REPÚBLICA DE CHILE
SERVICIO DE EVALUACIÓN AMBIENTAL
COMITÉ DE MINISTROS
TSN

ACUERDO SOBRE RECURSO DE
RECLAMACIÓN (PAC) ATINGENTE AL
PROYECTO “PARQUE SOLAR
CORDILLERA”, CUYO PROPONENTE ES
ECO SANTIAGO SpA

ACUERDO N° 4/2025

Imagen N° 2. Ubicación de los puntos de medición de fauna

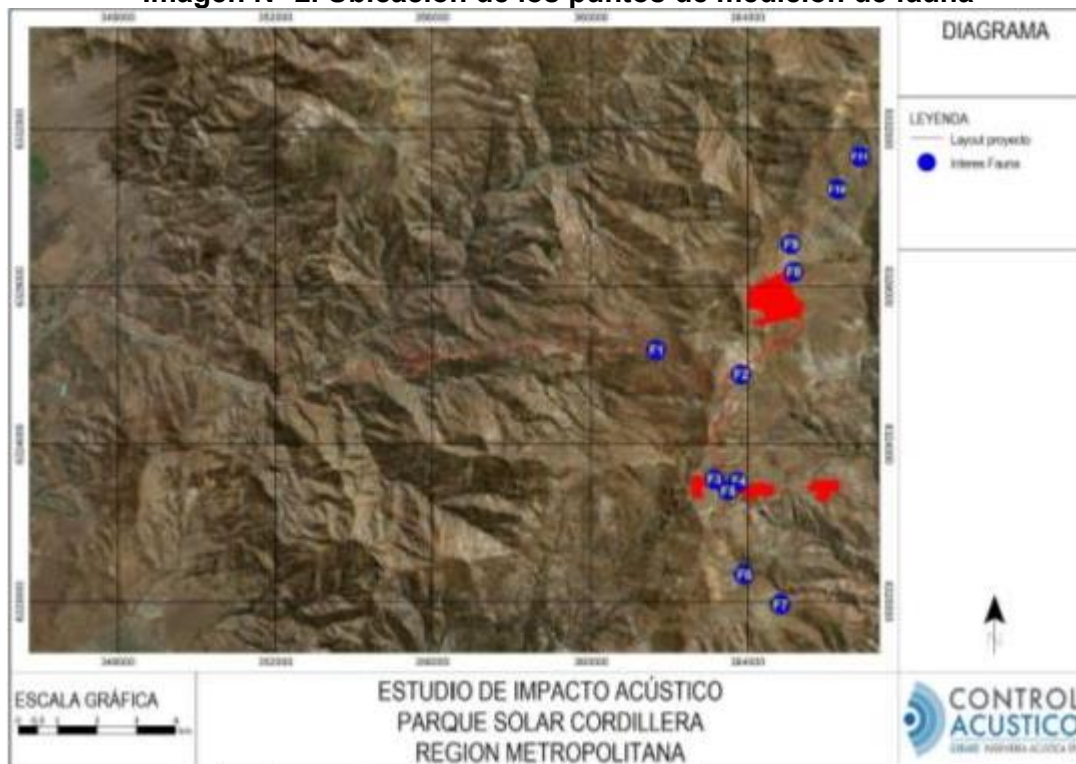
Sin perjuicio de que la RCA reconoce que se supera el umbral de ruido permitido en dos puntos de evaluación —coincidiendo en esto con la preocupación ciudadana—, el impacto no fue calificado como significativo. Lo anterior, toda vez que la evaluación incorporó medidas en las fases de construcción y cierre destinadas a disminuir el valor de 'Intensidad' en el polinomio de cálculo del impacto. Para la fase de operación, en atención a la naturaleza del Proyecto, no fueron evaluados los impactos por ruido sobre la fauna.

Los resultados obtenidos indicaron que, para la fase de construcción, los receptores de fauna F2 y F3 presentaron superación del límite EPA de 85 [dB(Z)], según se muestra en la siguiente tabla y figuras:

En el acápite 8 de la Actualización del Estudio Impacto Acústico, se señala que, debido a los excesos verificados para los receptores F2 y F3, se establecerán como medidas de control de ruido para la fase de construcción el rescate y relocalización de fauna. En efecto, la medida de control de ruido pretende reducir el exceso y cumplir con los valores recomendados por la normativa. Dicha medida consiste en establecer un área de rescate y relocalización de fauna sensible en torno a la maquinaria pesada que ejecutará labores de construcción (receptores F2 y F3), con un buffer de al menos 30 m de radio en torno a la maquinaria, con tal de asegurar que no exista un impacto.

Imagen N° 3. Superposición área de relocalización, área de exclusión, sitio de enriquecimiento y niveles de ruido

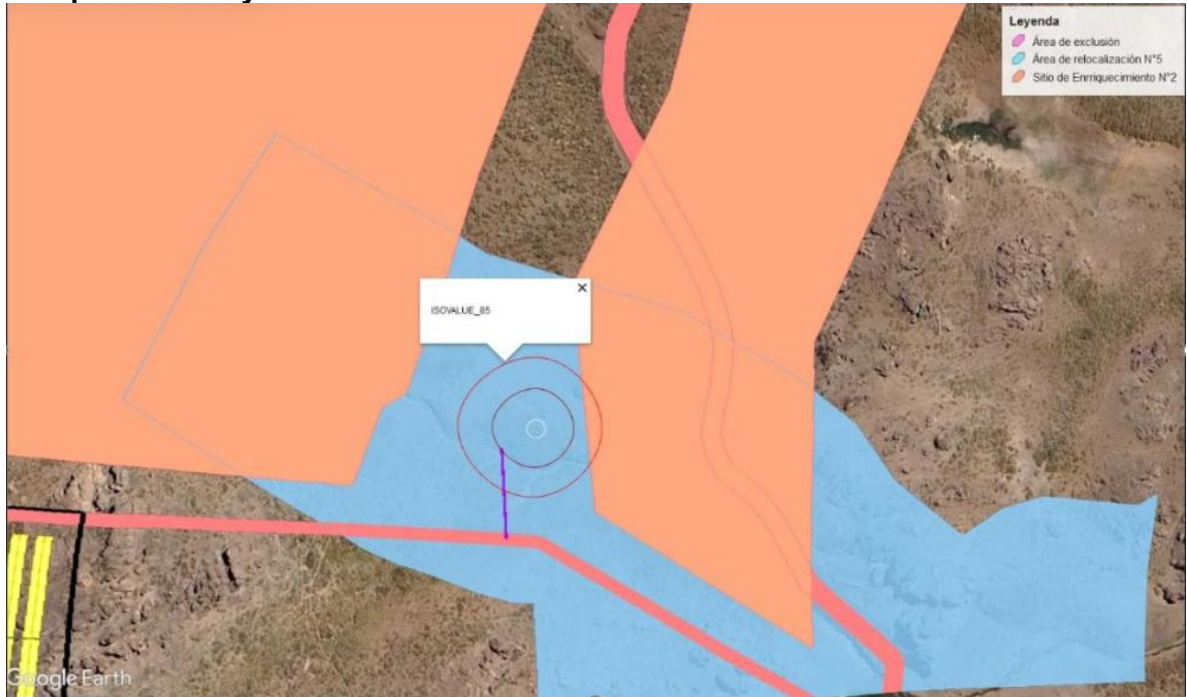
- 4.5.3. Adicionalmente, la Subsecretaría del Medio Ambiente señaló en su Ord. N°913/2025 que existen áreas de relocalización y de enriquecimiento (definidas en el Plan de Medidas de Mitigación, Compensación y Reparación del Anexo 10 de la Adenda Complementaria 2 del Proyecto) en donde se superarían los 85 dB de ruido sobre fauna. De esta forma, en la siguiente figura

se muestra la superposición entre el área de relocalización N°5, con el sitio de enriquecimiento N°2 y el área de exclusión, en las cuales se tendrían niveles de ruido sobre 85 dB, de acuerdo con las curvas isofónicas proporcionadas por el Proponente en el Apéndice 4-1 del Anexo 04 de la Adenda:

4.6. Atendidos los antecedentes recién expuestos, este Comité de Ministros establecerá las siguientes modificaciones a la RCA N°202413001249/2024:

Imagen N° 4. Áreas de relocalización caracterizadas y seleccionadas

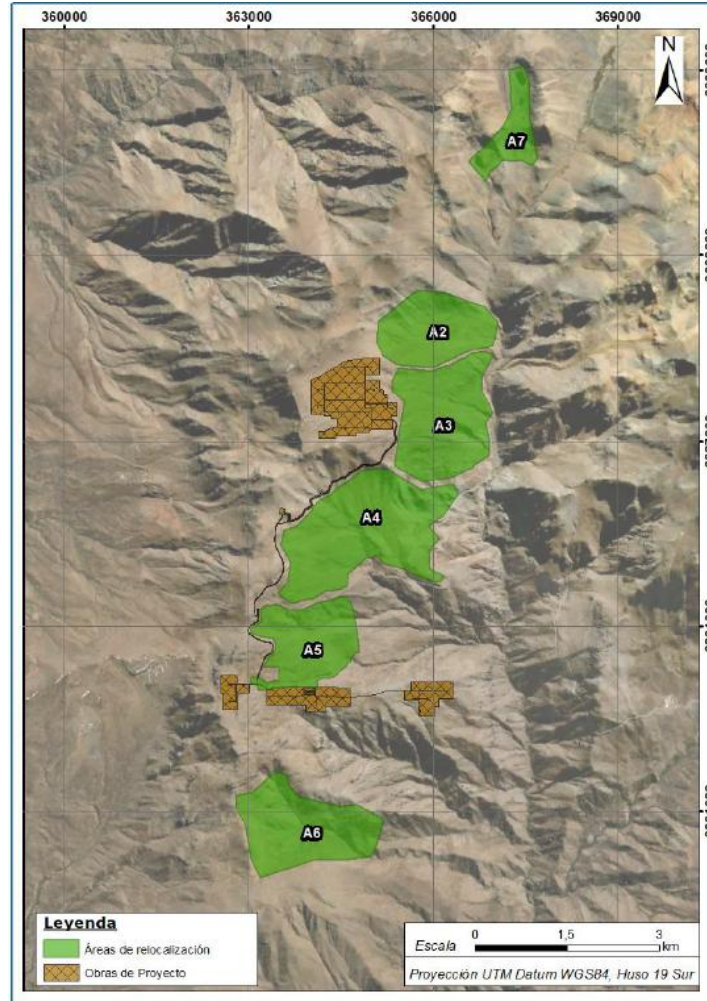
- 6.1. La **Reclamante** señala que los sitios de relocalización del reptil *Phymaturus darwini* ("Matuasto de Darwin") no son aptos para dicha especie debido a que no se efectuaron adecuadamente análisis de similitud ni estudios de capacidad de carga para su relocalización. Al respecto, plantea que la RCA reclamada pretende más que duplicar la cantidad de individuos y sus densidades, en circunstancias que los ambientes disponibles no tienen la capacidad necesaria para recibir a todos los ejemplares a trasladar. Lo anterior, provocaría una alta mortalidad tanto en las poblaciones relocalizadas como en las receptoras de esta especie catalogada "En Peligro".

Posteriormente, en el Anexo 18 de la Adenda 1 se acompañó la “Caracterización de áreas de relocalización de fauna actualizado”, en donde se caracterizan las 7 áreas de relocalización propuestas, detallándose la idoneidad de las áreas respecto a cada una de las especies objetivo. Asimismo, en dicho documento se realizó una estimación de la capacidad de carga del área de relocalización, explicando de manera detallada la metodología utilizada para ello. En definitiva, se concluye que, de las siete áreas caracterizadas, se seleccionaron como aptas para la relocalización de las especies objetivo seis de ellas, las áreas de relocalización 2, 3, 4, 5, 6 y 7, todas ubicadas en la provincia de Santiago, comuna de Lo Barnechea, región Metropolitana. Así, dichas áreas cumplirían con los requisitos para albergar nuevos individuos de las especies objetivo A. montanus, P. darwini, L. leopardinus y E. chinchilloides, dada la similitud de los ambientes, la presencia de la (o las) especie objetivo, la superficie que comprende, y la capacidad de carga disponible.

- 6.5. De esta forma, en cuanto a la idoneidad de las medidas de relocalización de fauna, este **Comité de Ministros** concluye que las observaciones de la Reclamante fueron debidamente consideradas, entregando antecedentes técnicos y referencias específicas al expediente de evaluación ambiental del Proyecto donde se detallan las metodologías y fundamentación de la implementación de las medidas de relocalización de fauna.

Figura 5. Áreas de relocalización caracterizadas y seleccionadas.

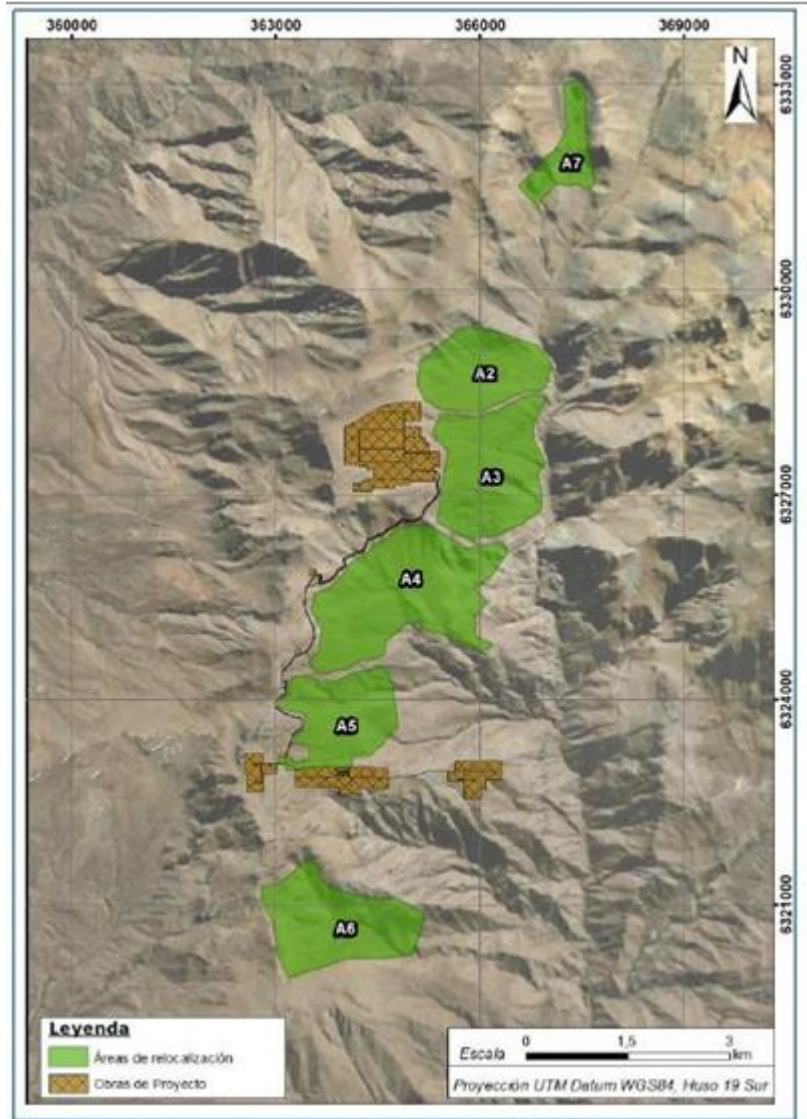
- 2.3. **Modificar** la Tabla 7.5. Medida Rescate y relocalización de fauna (arácnidos, anfibios, reptiles y micromamíferos), de la siguiente forma:

2.3.2. **Reemplazar** el apartado “Lugar de implementación” de la siguiente forma:

Lugar de implementación	<p><u>Área de captura</u></p> <p>Las capturas se enfocarán en aquellas áreas de afectación del Proyecto donde se dispongan las obras areales (mayores o menores a 3 ha) y las obras lineales, y dentro de estas, donde se registren los ambientes con las características necesarias para la presencia las especies objetivo y/o su hábitat de registro (matorral, herbazal y sin vegetación). En la figura a continuación se pueden ver estas áreas. En el Anexo 10-2 de la Adenda se incluye el kmz y shape con los ambientes a intervenir que serían las áreas de captura.</p> <p>Figura 4. Vista general de las áreas de captura asociadas a los ambientes a intervenir por el Proyecto</p>  <p>Fuente. Anexo 10 Adenda Extraordinaria.</p> <p><u>Área de relocalización</u></p> <p>Los ejemplares capturados serán liberados en las áreas de relocalización que fueron previamente seleccionada y caracterizadas en el Anexo 18 de la Adenda, contando con los siguientes principios básicos:</p> <ul style="list-style-type: none"> •Superficie mayor o igual a la superficie del área de captura. •Idealmente a una distancia de entre 500 a 5.000 metros del área de captura •Características de hábitat similar al área de captura (esto es en parte las características vegetacionales, altura o msnm, entre otras). •No ser intervenida y/o influenciada por el Proyecto, garantizando su protección en el mediano a largo plazo.
